HALLAZGOS Y OBSERVACIONES ELÉCTRICAS ITSE COISHCO		 Austral Group S.A.A. Audit and Services Company
	ÁREA DE INSPECCIÓN: TAB. TOMACORRIENTES INDUSTRIALES		
	SEDE: COISHCO - CHIMBOTE	FECHA: 28-09-22	
	ÁREA: ZONA DE CALDEROS	NÚMERO DE HALLAZGO: 15

Ítem 1

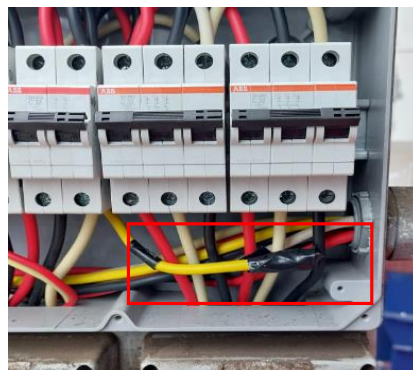
ITEM	OBSERVACIONES	ACTIVIDAD A REALIZAR	EQUIPO INSPECCIONADO
1	TABLERO PRESENTA ROTULACIÓN DEL NOMBRE BORROSA	Se requiere realizar mantenimiento a la rotulación del nombre con el fin de que sea visible	Tablero de Tomacorrientes Industriales T-CAL3-3
2	TABLERO NO PRESENTA BARRA DE TIERRA	Se requiere la instalación de una barra de tierra para el tablero de tomacorrientes industriales, en esta barra estarán conectados los cables de tierra de los tomacorrientes industriales	Tablero de Tomacorrientes Industriales T-CAL3-3
3	TABLERO PRESENTA CABLE DE TIERRA SIN CONEXIÓN	Se requiere conectar el cable de tierra de alimentación a la barra de tierra a instalar	Tablero de Tomacorrientes Industriales T-CAL3-3
4	TOMACORRIENTES INDUSTRIALES NO TIENEN CABLE DE TIERRA	Se requiere la instalación del cable de tierra para cada circuito de tomacorrientes industriales	Tablero de Tomacorrientes Industriales T-CAL3-3

Ítem 6

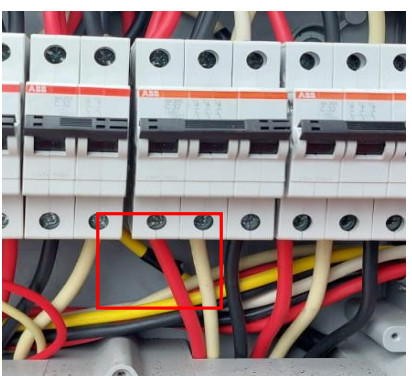
5	TOMACORRIENTES INDUSTRIALES NO PRESENTAN ITM DIFERENCIAL	Se requiere la instalación de un ITM diferencial por cada circuito de tomacorrientes. Para esto de deberá implementar un nuevo tablero dado que ahora no se tienen espacio en el tablero existente	Tablero de Tomacorrientes Industriales T-CAL3-3
6	TABLERO PRESENTA ROTULACIÓN DEL NOMBRE BORROSA	Se requiere realizar mantenimiento a la rotulación del nombre con el fin de que sea visible	Tablero de Tomacorrientes Industriales T-CAL4-4
7	TABLERO NO PRESENTA BARRA DE TIERRA	Se requiere la instalación de una barra de tierra para el tablero de tomacorrientes industriales, en esta barra estarán conectados los cables de tierra de los tomacorrientes industriales	Tablero de Tomacorrientes Industriales T-CAL4-4
8	TABLERO PRESENTA CABLE DE TIERRA SIN CONEXIÓN	Se requiere conectar el cable de tierra de alimentación a la barra de tierra a instalar	Tablero de Tomacorrientes Industriales T-CAL4-4

Ítem 9

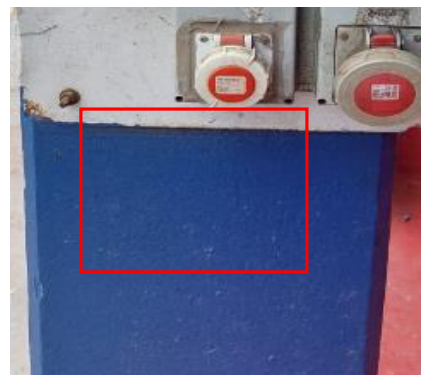
9	TOMACORRIENTES INDUSTRIALES NO TIENEN CABLE DE TIERRA	Se requiere la instalación del cable de tierra para cada circuito de tomacorrientes industriales	Tablero de Tomacorrientes Industriales T-CAL4-4
10	TOMACORRIENTES INDUSTRIALES NO PRESENTAN ITM DIFERENCIAL	Se requiere la instalación de un ITM diferencial por cada circuito de tomacorrientes. Para esto de deberá implementar un nuevo tablero dado que ahora no se tienen espacio en el tablero existente	Tablero de Tomacorrientes Industriales T-CAL4-4
11	TABLERO PRESENTA ROTULACIÓN DEL NOMBRE BORROSA	Se requiere realizar mantenimiento a la rotulación del nombre con el fin de que sea visible	Tablero de Tomacorrientes Industriales T-CAL6-2
12	TABLERO NO PRESENTA BARRA DE TIERRA	Se requiere la instalación de una barra de tierra para el tablero de tomacorrientes industriales, en esta barra estarán conectados los cables de tierra de los tomacorrientes industriales	Tablero de Tomacorrientes Industriales T-CAL6-2

Ítem 13

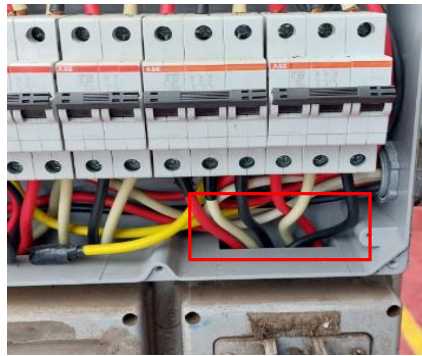
13	TABLERO PRESENTA CABLE DE TIERRA SIN CONEXIÓN	Se requiere conectar el cable de tierra de alimentación a la barra de tierra a instalar	Tablero de Tomacorrientes Industriales T-CAL6-2
14	TOMACORRIENTES INDUSTRIALES NO TIENEN CABLE DE TIERRA	Se requiere la instalación del cable de tierra para cada circuito de tomacorrientes industriales	Tablero de Tomacorrientes Industriales T-CAL6-2
15	TOMACORRIENTES INDUSTRIALES NO PRESENTAN ITM DIFERENCIAL	Se requiere la instalación de un ITM diferencial por cada circuito de tomacorrientes. Para esto de deberá implementar un nuevo tablero dado que ahora no se tienen espacio en el tablero existente	Tablero de Tomacorrientes Industriales T-CAL6-2
